工程指示 / 要求簡箋(E.I.)

工程指示編號：EI / 3598/21

工程名稱：亞皆老街中電

工程項目：玻璃保護分判(T1-T3)

幕牆玻璃保護

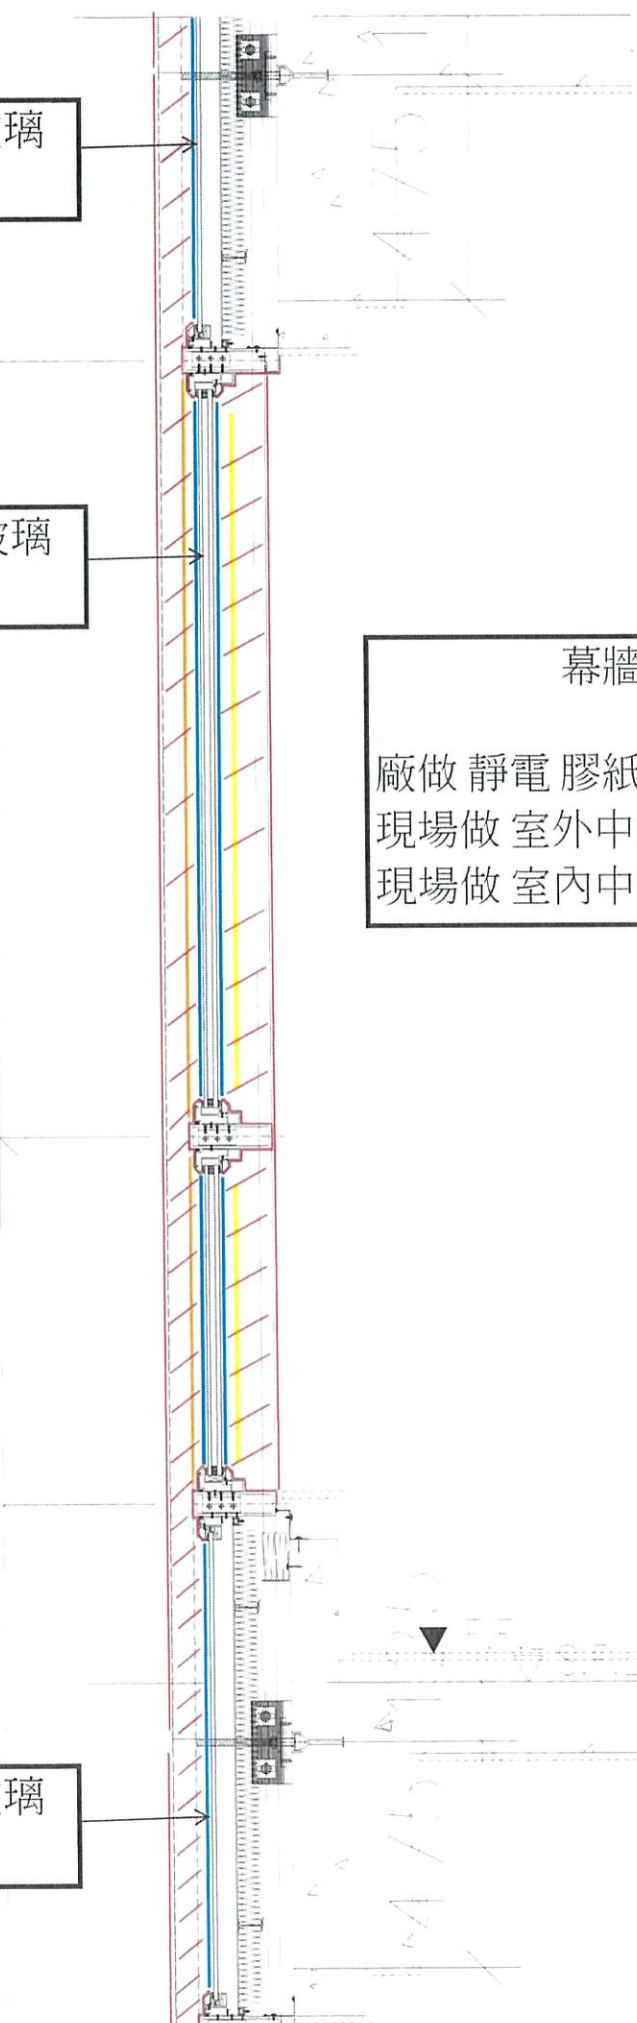
玻璃保護分室外及室內，死牆玻璃只做室外面，其餘玻璃做室外及室內面

坑板統一使用 3mm 厚款 (室外)，室內 2mm 厚坑板

保護做法請見附件

現場做 室外中空板(3mm)

現場做 室內中空板(2mm)

室外及室內中空
板會與靜電膠紙
之間會先用雙面
貼及唧膠固定
室外中空板會再
用高黏膠紙貼在
中空板四邊與鋁
料上

靜電膠紙四邊留
25MM
